# Progetto Preliminare AIPO MI-E-789

## INTEGRAZIONE RELAZIONE TECNICA

del GRUPPO di LAVORO

31 Dicembre 2013

## T\_10 anni

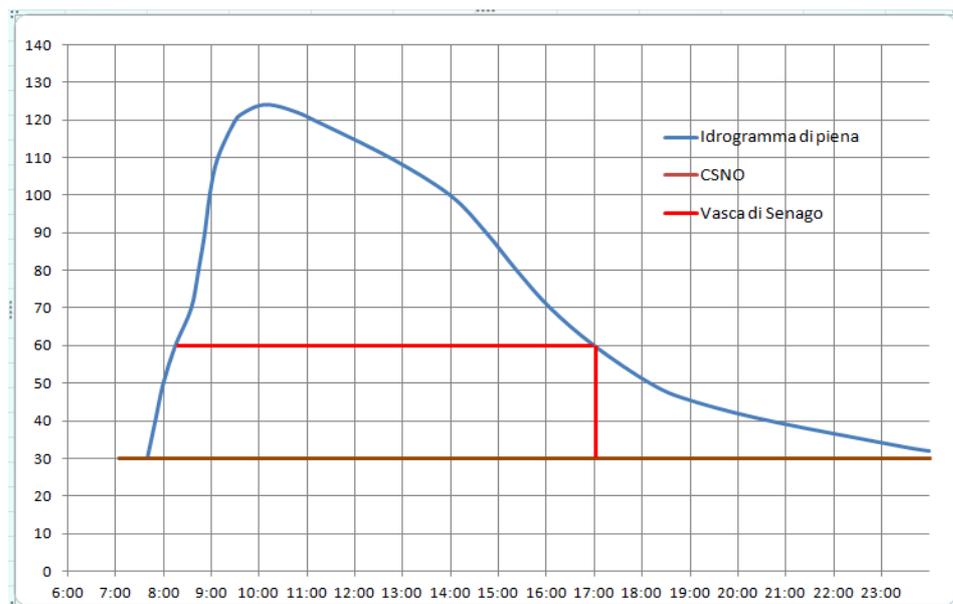
Qui di seguito il possibile utilizzo con T di 10 anni:

Il picco dell'onda di piena sarebbe ridotto da circa 125 m<sup>3</sup>/s a circa 65 m<sup>3</sup>/s ma l'allagamento di Niguarda non potrebbe essere evitato.

## T\_10 anni

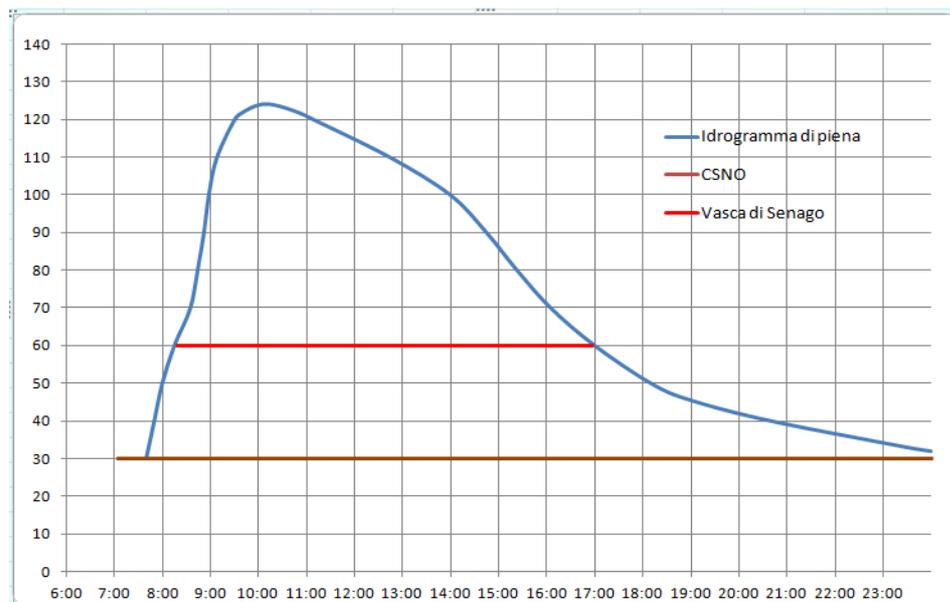
Qui di seguito il possibile utilizzo con T di 10 anni:

Il picco dell'onda di piena sarebbe ridotto a 65 m<sup>3</sup>/s, l'allagamento di Niguarda non potrebbe essere evitato e la maggiore capacità dell'invaso di fatto non porterebbe ad alcun beneficio.

## T\_10 anni

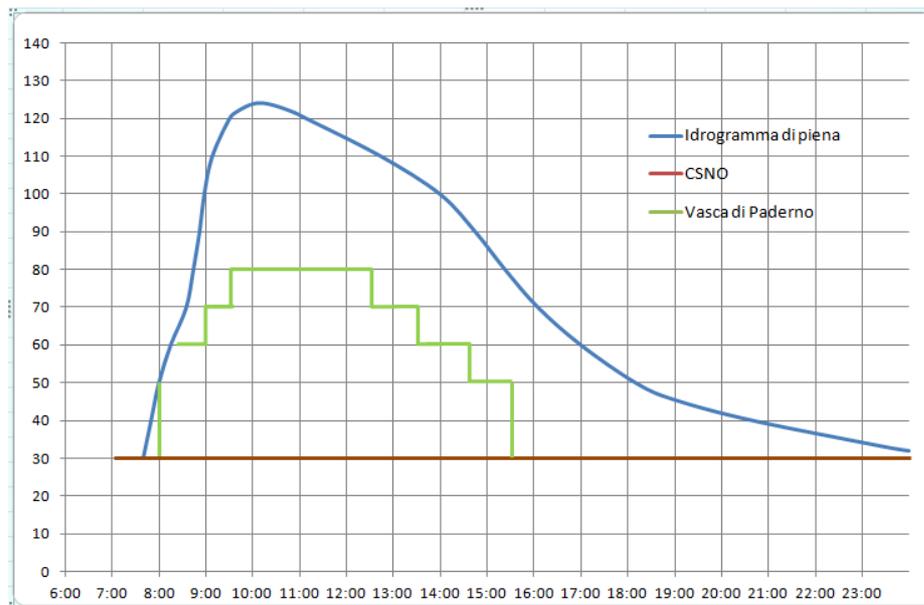
Qui di seguito il possibile utilizzo con T di 10 anni:

Il picco dell'onda di piena sarebbe ridotto da 65 m<sup>3</sup>/s a circa 45 m<sup>3</sup>/s, la possibile esondazione a Niguarda sarebbe comunque ritardata e il volume di picco risulterebbe minore.

Rispetto alle vasche di Senago, questa soluzione garantirebbe un impatto inferiore della possibile esondazione, sarebbe più facilmente gestibile e controllabile e permetterebbe la messa in sicurezza di persone e cose.

### 10 casi di esondazione nel periodo 2010-12

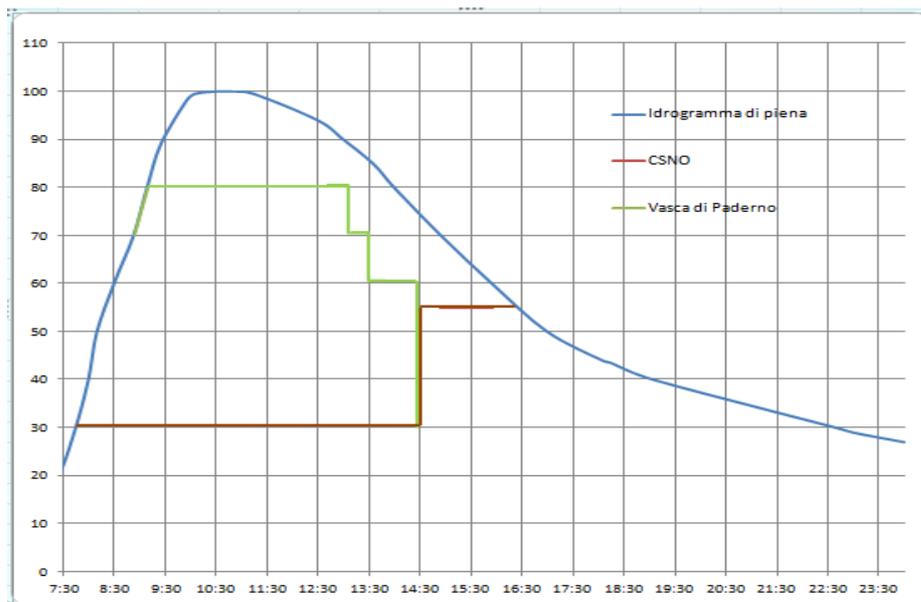
L'invaso di Paderno Dugnano avrebbe evitato l'esondazione a Niguarda in 6 casi su 10 contro i 3 casi delle vasche di Senago. Inoltre l'entità dell'allagamento del 18.9.2010 sarebbe stata notevolmente ridotta.

Anche in questo caso, la gestione degli eventi di piena sarebbe stata più facilmente gestibile e controllabile e avrebbe permesso la messa in sicurezza di persone e cose.

## T\_10 anni

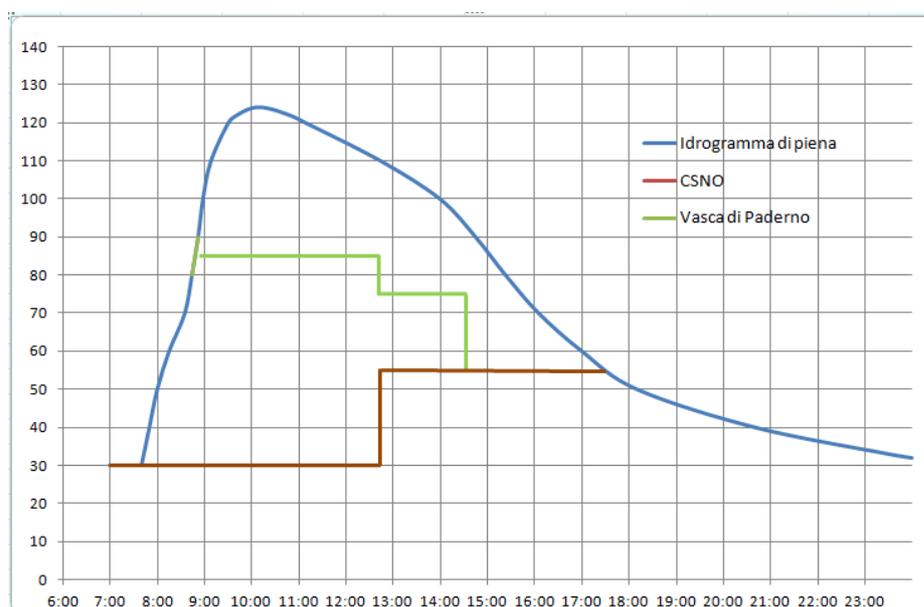
Qui di seguito il possibile utilizzo con T di 10 anni:

Il picco dell'onda di piena sarebbe ridotto da 65 m<sup>3</sup>/s a circa 40 m<sup>3</sup>/s, la poco probabile esondazione a Niguarda sarebbe comunque ritardata e avrebbe sia il volume complessivo e di picco notevolmente ridotti.

## 10 casi di esondazione nel periodo 2010-12

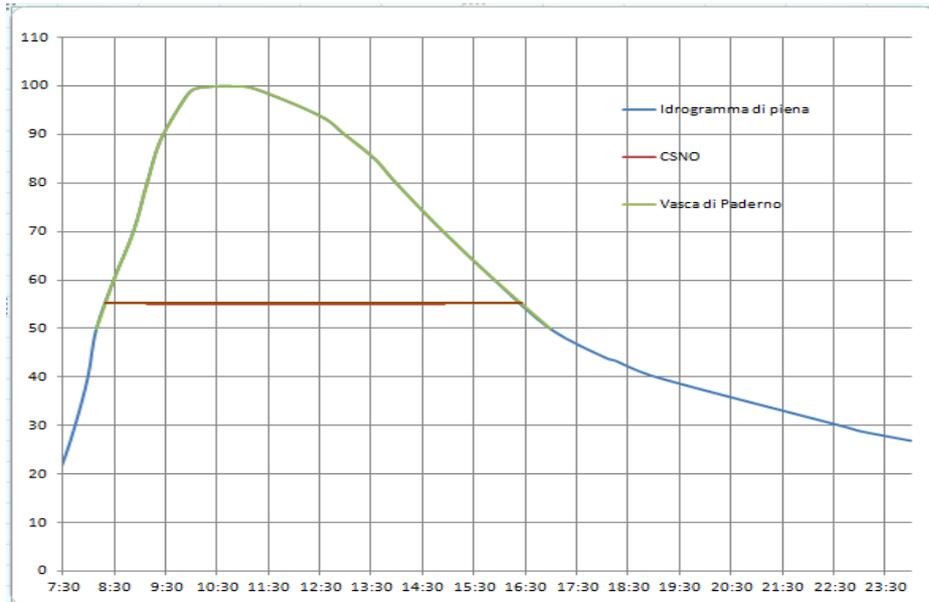
La presente soluzione avrebbe evitato l'esondazione a Niguarda in 6 casi su 10 contro i 3 casi delle vasche di Senago. Inoltre l'entità degli allegamenti sarebbe stata notevolmente ridotta e la gestione degli eventi di piena sarebbe stata di molto facilitata.

##### T\_10 anni

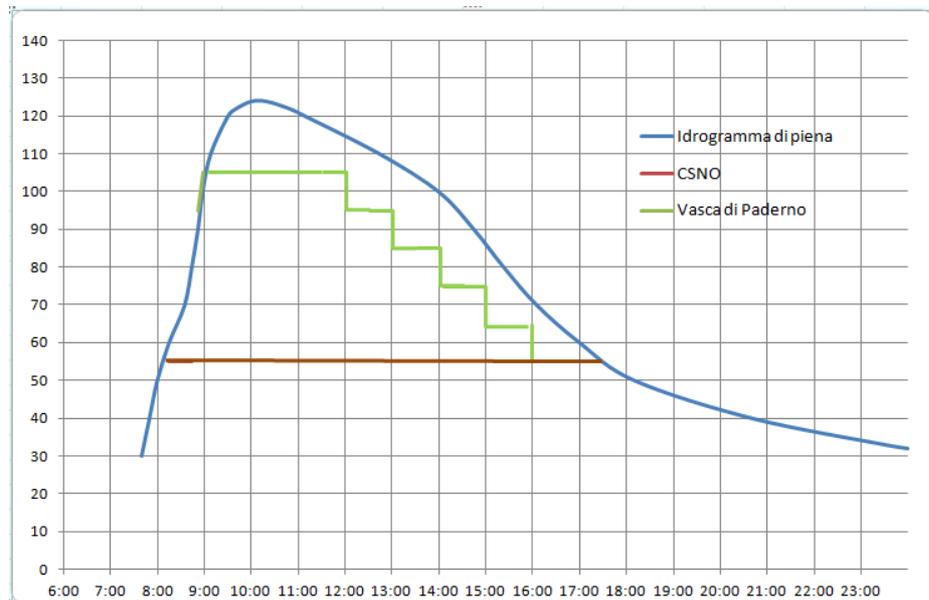
Qui di seguito il possibile utilizzo con T di 10 anni:

Il picco dell'onda di piena sarebbe ridotto da 65 m<sup>3</sup>/s a circa 20 m<sup>3</sup>/s e l'esondazione a Niguarda evitata.

## 10 casi di esondazione nel periodo 2010-12

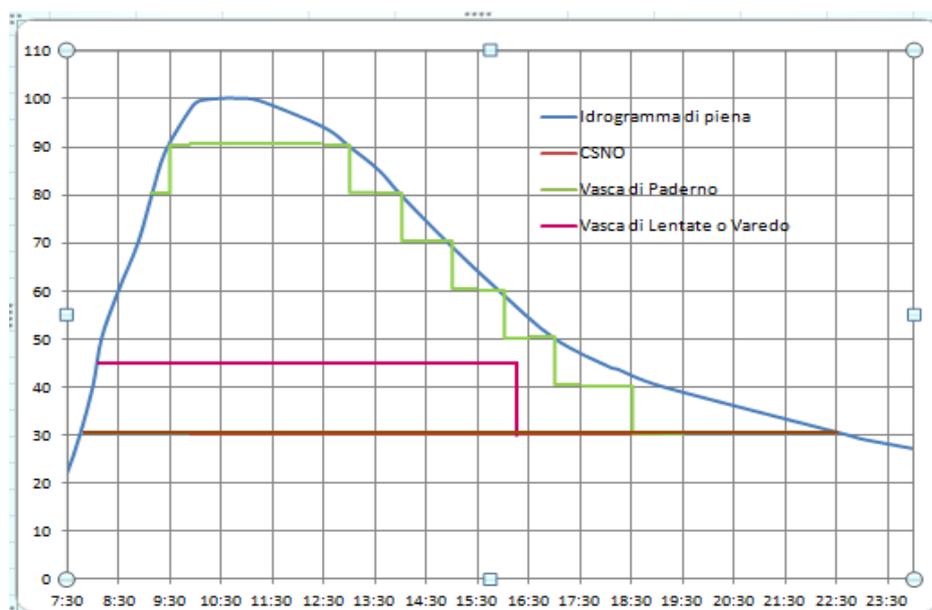
La presente soluzione avrebbe di fatto evitato l'esondazione a Niguarda in 8 casi su 10 contro i 3 casi delle vasche di Senago. Inoltre l'entità degli allegamenti sarebbe stata notevolmente ridotta e la gestione degli eventi di piena sarebbe stata di molto facilitata.

#### T\_10 anni

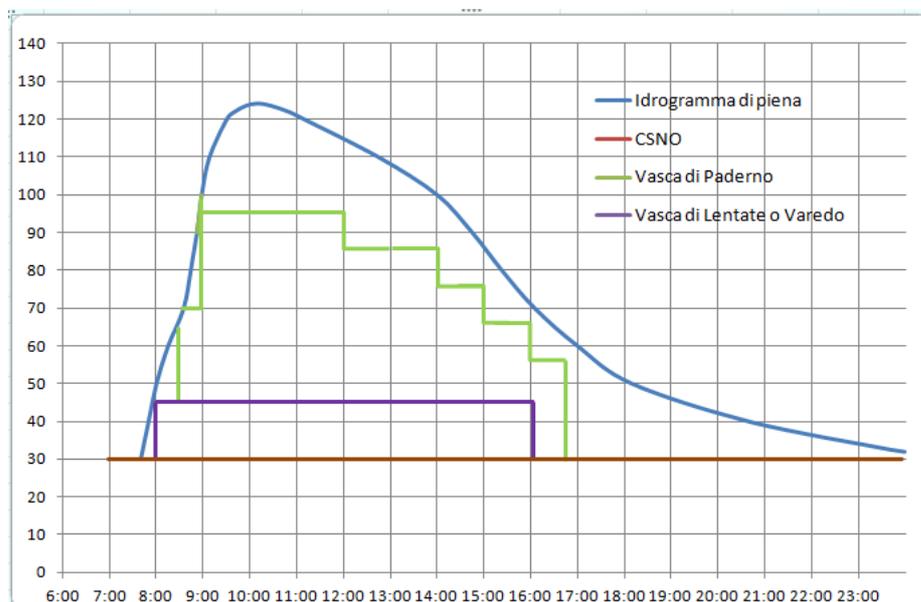
Qui di seguito il possibile utilizzo con T di 10 anni:

Il picco dell'onda di piena sarebbe ridotto da  $65 \text{ m}^3/\text{s}$  a circa  $30 \text{ m}^3/\text{s}$ , il volume rimanente ridotto di circa  $500.000 \text{ m}^3$  e l'esondazione a Niguarda, di conseguenza, molto probabilmente evitata.

Anche in questo caso, le vasche di Senago con capacità di  $1.5 \text{ Mm}^3$ , essendo alimentate sempre nello stesso modo dal CSNO, non porterebbero benefici sostanziali rispetto al caso di  $1.0 \text{ Mm}^3$  (sarebbero in grado di assorbire la coda dell'onda di piena di circa  $350.000\text{-}400.000 \text{ m}^3$ )
